ADDENDA N° 1

Numéro de la demande de soumissions : 19-1233

Titre : Édifice 49 – Mise à niveau du système de tour de refroidissement – FEC (19-1233)

Date : 12 novembre 2019

PLAN DU SOUS-SOL - ÉDIFICE 49
EXISTANT

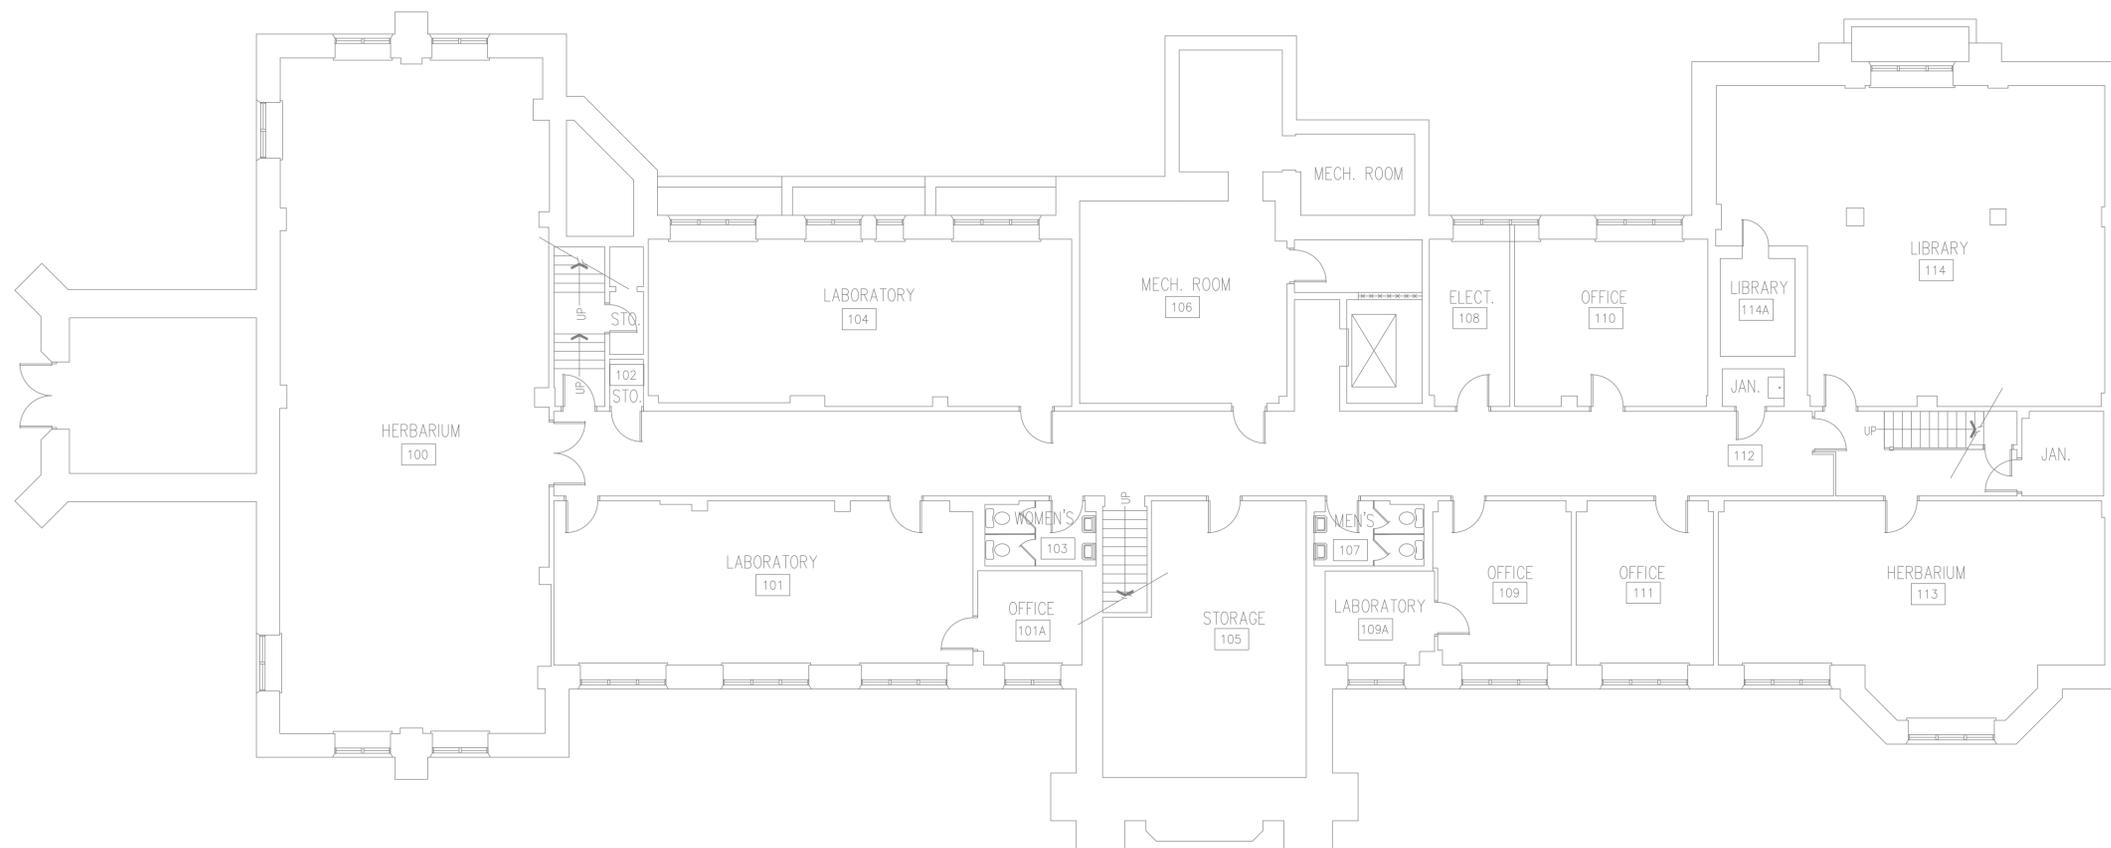
Q 8. Serait-il possible de nous fournir une longueur allant des panneaux de distribution (P-B) aux équipements nécessitant de nouveaux conduits et câbles ou un plan d'étage complet permettant de mesurer les distances? Les dessins mécaniques ne suffisent pas pour cette information manquante.

R 8. Veuillez-vous reporter aux plans d'étage ci-dessous.

**PLAN DU REZ-DE-CHAUSSÉE - ÉDIFICE 49
EXISTANT**

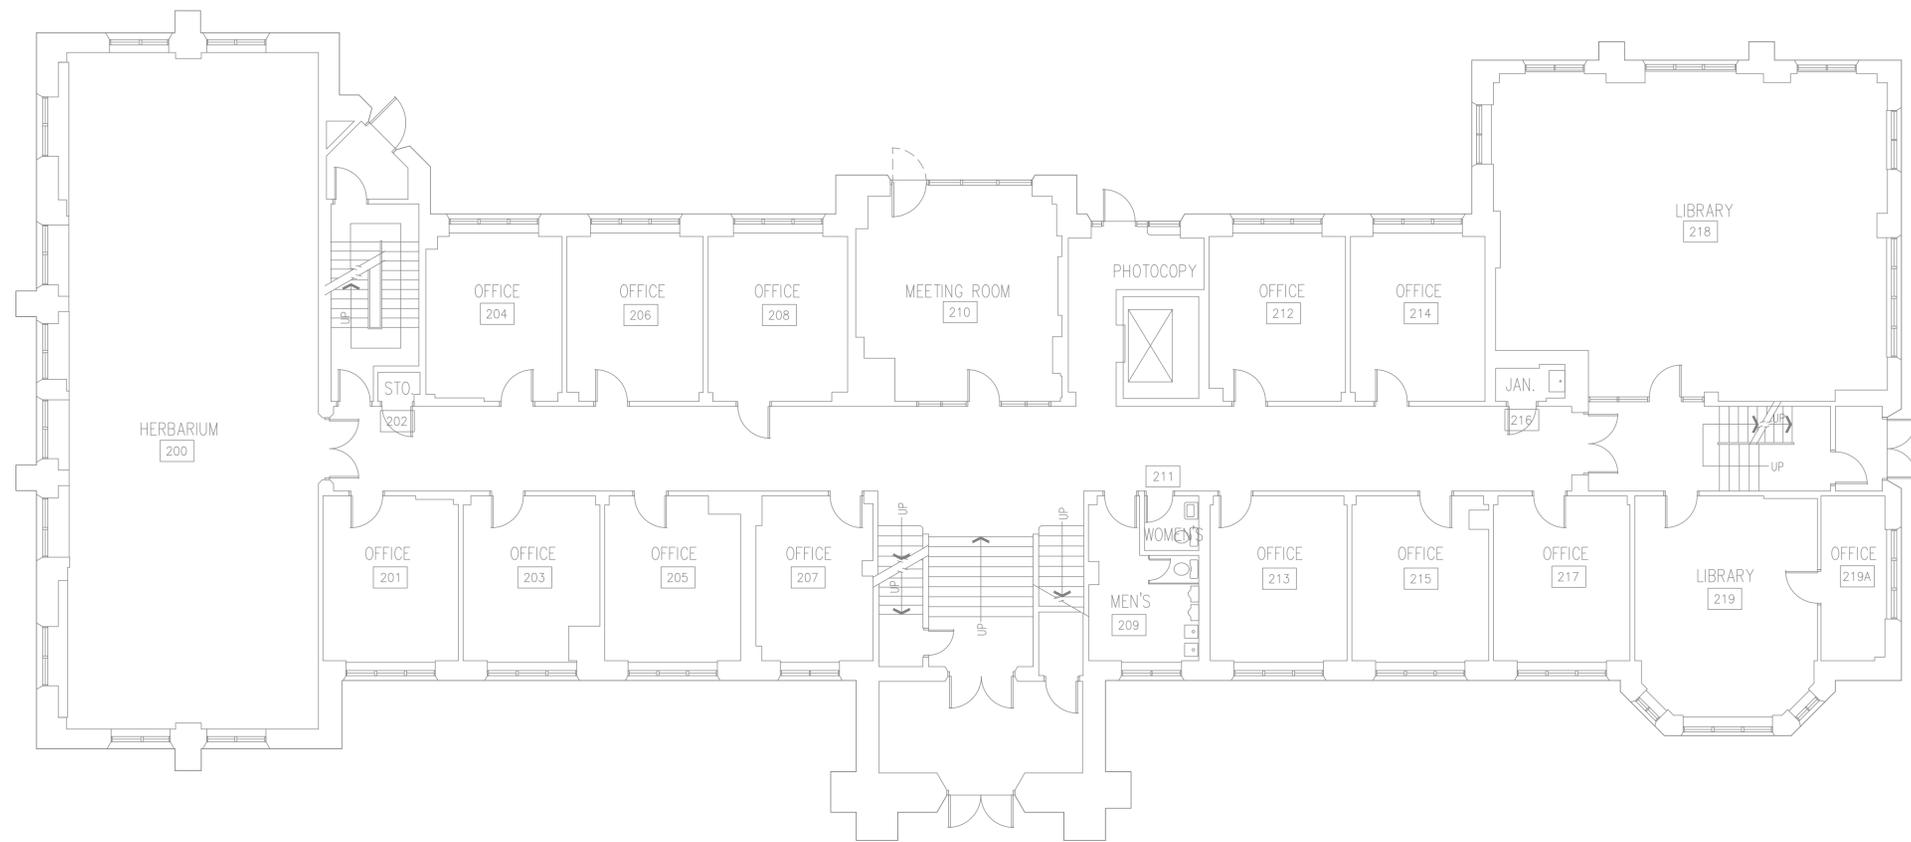
Q 9. Le dessin E-2 montre une nouvelle connexion au nouveau refroidisseur. Indiquez la distance entre le refroidisseur et le nouveau séparateur 600a dans la salle électrique principale ou indiquez un plan d'étage complet permettant de mesurer les distances.

R 9. Veuillez-vous reporter aux plans d'étage ci-dessous.
